Poignée à dépression en inox défectueuse, avec ou sans position de transport

Types : Tous les appareils avec poignée à dépression

Fig 1

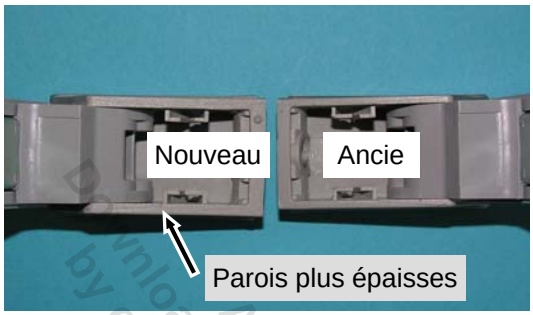
Note: - Des nouvelles parties de la poignée ont été modifiées:
- Parois plus épaisses (**Fig. 1**)
- Nouvelle vis de serrage (torx 20)
- Diamètre de trou de vis réduit (**Fig. 2**)

Fig 3

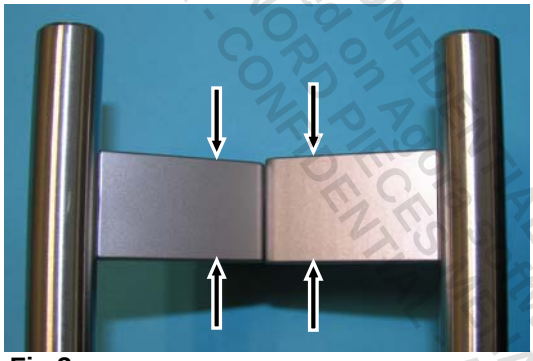
Note: Sur les appareils SBS, en changeant le kit sur un appareil et pas sur l'autre un décalage se produira entre les deux poignées (Fig 3),comme les parties de poignée ont des hauteurs différentes

Fig.4

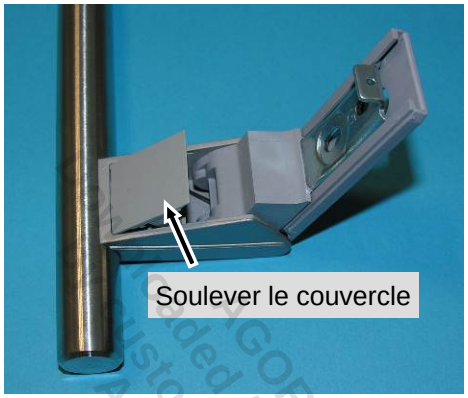
- Voir **Fig. 4** et **Fig. 5** pour une description des parties individuelles.
- Utiliser le nouveau cache (Fig 4) fourni avec le kit!
(Le cache doit être impérativement monté pour ne pas avoir d'angles)
- Exemple de produit avec SwingDesign, voir **Fig. 7**.
- Exemple de produit avec SwingDesign avec bord biseau, voir **Fig. 8**.
